**Avis sur le projet de parc éolien d'Épuisay (41)**

**Autorisation environnementale**

**N°MRAe 2023-4359**

Projet de parc éolien d'Épuisay sur le territoire de la commune d'Épuisay

*Localisation et implantation du projet (source : « porter à connaissance », page 8)*

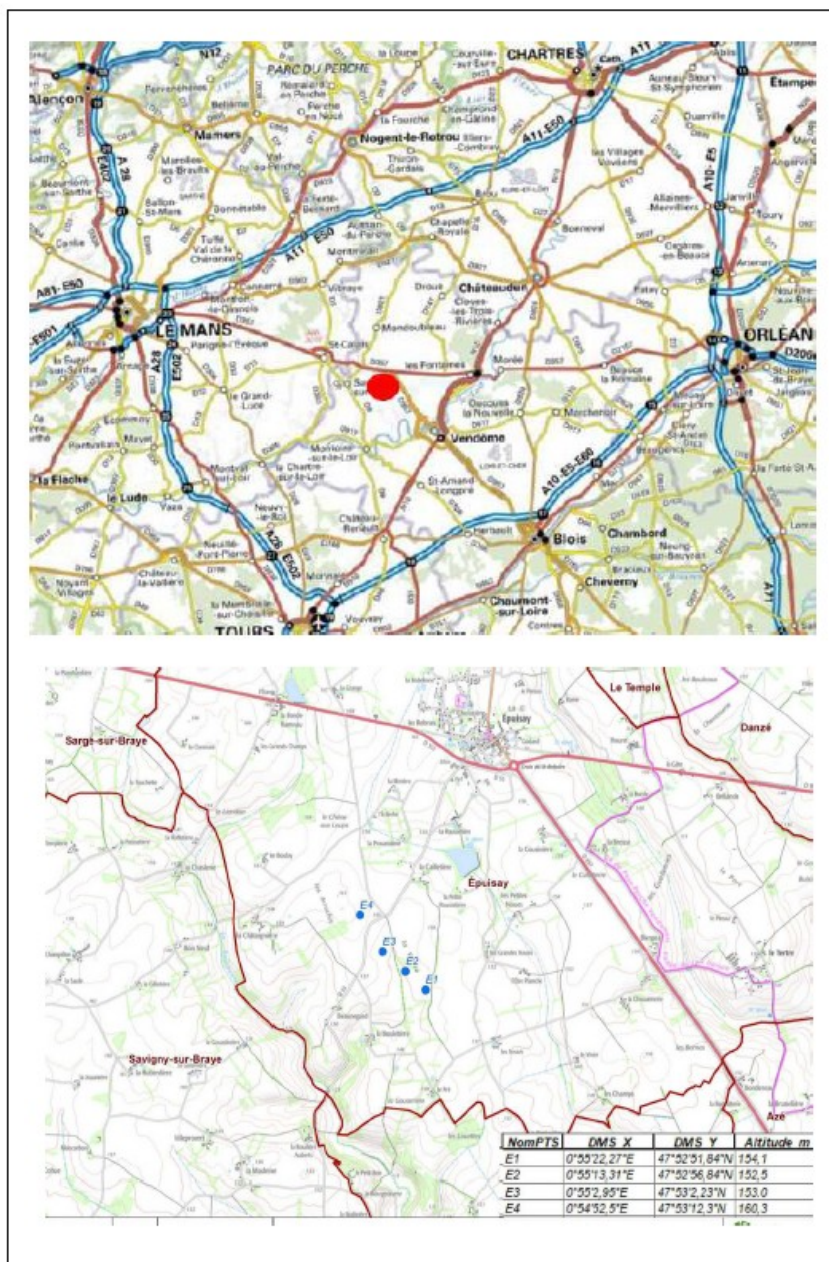
Le projet prévoit, outre l'implantation de quatre éoliennes, des ouvrages annexes, notamment des plateformes, deux postes de livraison électrique et un réseau de raccordement électrique souterrain. Il se localise sur la commune d'Épuisay (Loir-et-Cher), à une quinzaine de kilomètres au nord-ouest de Vendôme ainsi qu'à environ 37 km au sud-ouest de Châteaudun. L'aire d'implantation appartient à la région du Vendômois. Le projet s'insère dans une zone agricole et de léger boisement.

Les éoliennes du projet seront implantées sur une ligne irrégulière de part et d'autre de la route départementale RD 53, trois au sud (E1, E2, E3) et une au Nord (E4). Aucun autre parc éolien n'est situé à moins de 30 km du projet.

L'habitation occupée la plus proche est située à environ 584 m de l'éolienne E4.

Trois éoliennes sont à moins de 100 m de haies ou lisières boisées. Pour l'éolienne E2, le mât est situé à moins de 50 m de deux haies particulièrement fréquentées par les chauves-souris.

Ainsi ces distances sont pour deux éoliennes inférieures à la recommandation établie par Eurobats<sup>6</sup> qui est de 200 m. Ceci est d'autant plus problématique que le gabarit d'éolienne prévu présente une faible garde au sol, amenant à un risque accru de surmortalité pour les chiroptères. En effet, pour l'éolienne E2, cela aboutit au regard de la taille du rotor (100 m) à un survol des haies par les pales et une distance canopée-bout de pale de seulement 29 m.

**L'autorité environnementale recommande de reprendre la démarche d'évitement par la proposition de localisation du parc éolien permettant notamment le maintien d'une distance d'au moins 200 m entre les bouts de pales de l'ensemble des éoliennes et les haies et lisières boisées.**
